製品分類	通信用		発行番号	TN-PSC-341A	Rev.	第1版
題名	HD64572S SCA-II ご使用上の注意		情報分類	1. 仕様変更 2. ドキュメント訂正追加等 ③ 使用上の注意事項 4. マスク変更 5. ライン変更		
適用製品	HD64572FL33, HD64572AFL33, HD64572FL33(R), HD64572AFL33(R), HD64572SFL33	対象ロット等	関連資料	HD64572 SCA-II ユーザーズマニュアル 第二版 ADJ-602-160A(O)	有効期限	
		全ロット			永年

下記の制限事項を追加させて頂きたく、ご連絡申し上げます。

図 1.1 正常にレジスタライトが実行出来ないタイミング例

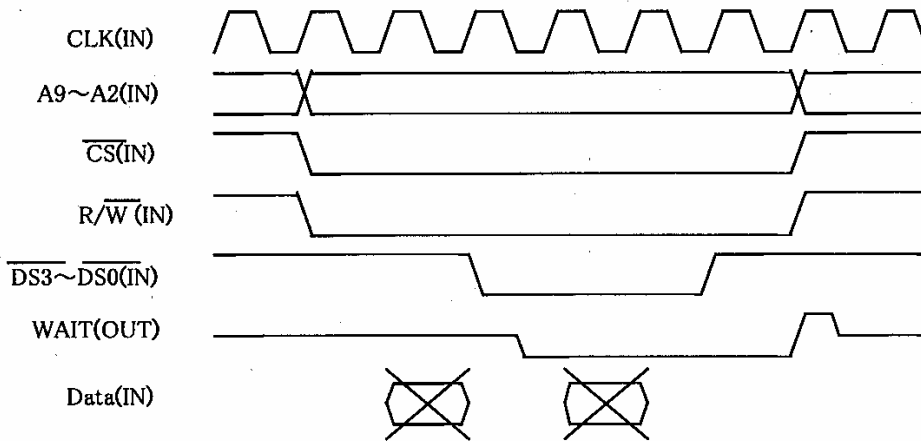
SCA-IIのスレープモードライトアクセス(CPUモード2,3)においてCS信号とR/W信号のLow(アクティブ)を検出すると、DS3~DS0信号に関係なくライトサイクルを開始する場合があります。また、DS3~DS0信号のインアクティブ以降もCS信号とR/W信号が共にアクティブ状態を継続した場合、DS3~DS0信号のアクティブ検出に関わらず連続ライトアクセスとして動作する場合があります。

データの取込みはライトサイクル開始後2CLKサイクル時に、A9~2とDS3~DS0信号のアクティブを検出できた場合に行います。CS信号、R/W信号とDS3~DS0信号の同期が崩れた場合、データ取込みサイクルが消失し、正常にレジスタライトが実行されません。

CPUモード2,3のスレーブモードライトタイミングでは、CS信号とDS3~DS0信号を同一タイミングで入力します。あるいは、R/W信号とDS3~DS0信号を同一タイミングで入力します。

図 1.2 CS 信号、R/W 信号、DS3~DS0 信号を同一タイミング

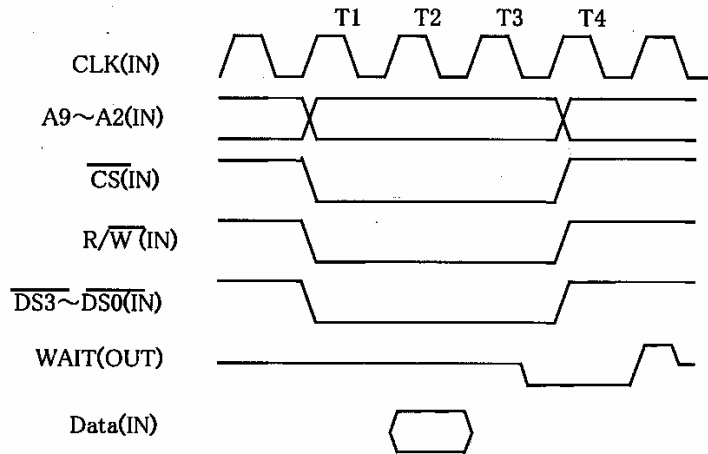
(1) CS信号、R/W信号、DS3~DS0信号を同一タイミングで入力

図 1.3 CS 信号と DS3~DS0 信号を同一タイミング

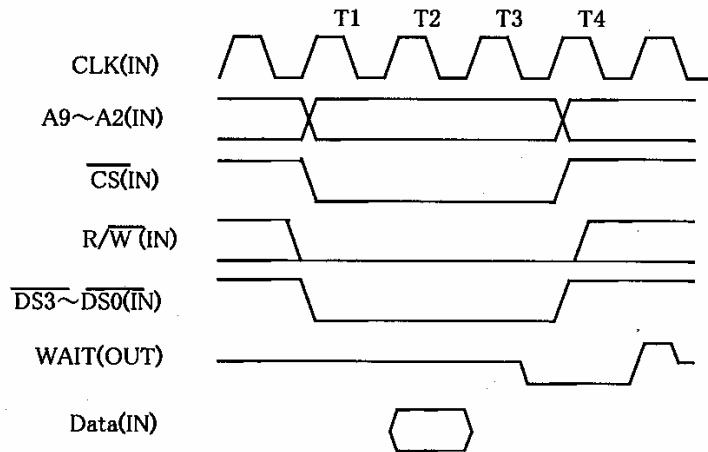
(2) CS信号とDS3~DS0信号を同一タイミングで入力

図 1.4 R/W 信号と DS3~DS0 信号を同一タイミング

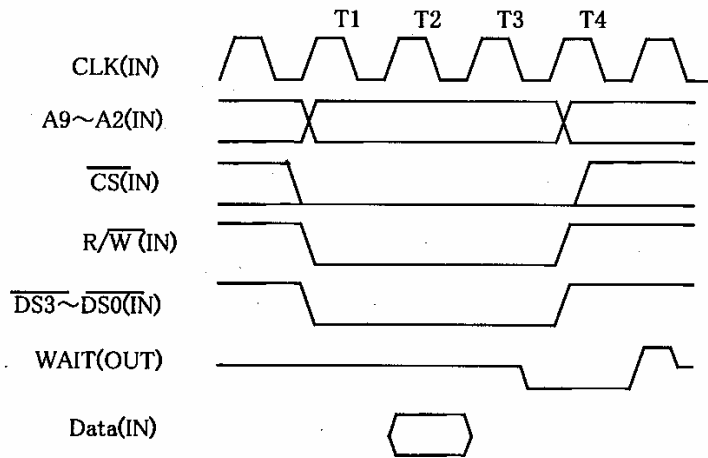
(3)R/W 信号と DS3~DS0 信号を同一タイミングで入力

図 1.5 スレーブモードタイミング (CPU モード 0,1)

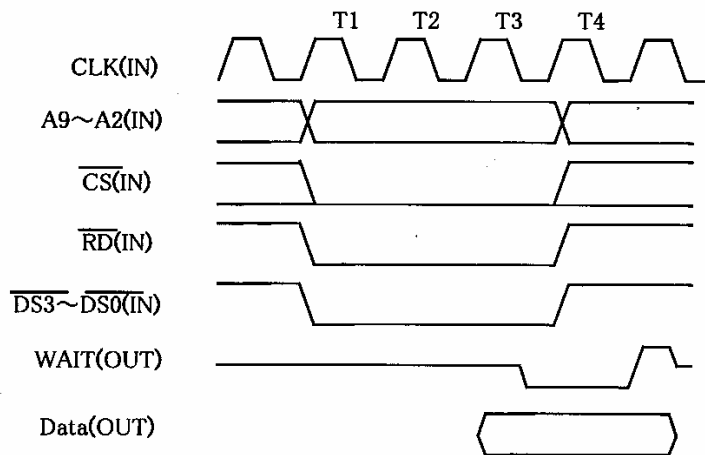
スレーブサイクルの T4 クロック時に、DS3~DS0 信号のアクティブを検出すると、T4 クロック時に検出した A9~A2 に該当するレジスタへのリードアクセスとして動作する場合があります。

例えば、リードすることにより状態が変わる MSC1 RX バッファのアドレスと一致した場合、1~4 バイトのデータ消失するか、またはイリーガルアクセスエラーが発生します。

CPU モード 0,1 のスレーブリードタイミングでは、DS3~DS0 信号をレジスタアクセス毎にインアクティブにし、A9~A2 の値は DS3~DS0 信号のインアクティブまで保持します。あるいは、DS3~DS0 信号を RD 信号と同じタイミングでバスサイクル毎にインアクティブにします。

図 5.1 DMAC 状態遷移図

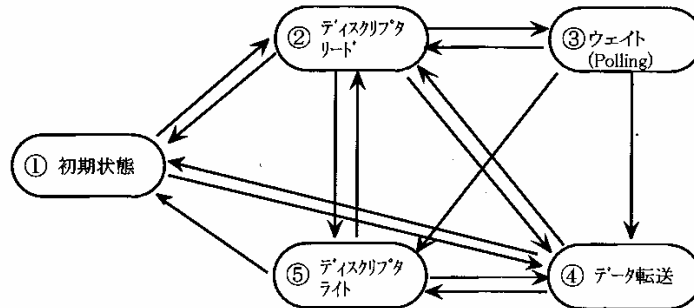
OSBE (オーナーシップビットイネーブル) モード時、当該 DMA チャンネルがメモリ上のディスクリプタをポーリングするウェイト(Polling)にあるときに MPU が DRR リセットを発行した場合、DMAC の再設定に関係なく、DMAC を再起動することはできません。

DMAC のステートマシンは①初期状態②ディスクリプタリード③ウェイト(Polling)④データ転送⑤ディスクリプタライトの5つの状態で構成しています。ステートマシンがウェイト状態の時にリセットコマンドを発行するとウェイトから初期状態への遷移ルートがないために、再起動ができなくなります。

OSBE (オーナーシップビットイネーブル) モードをディスエーブルに設定します。
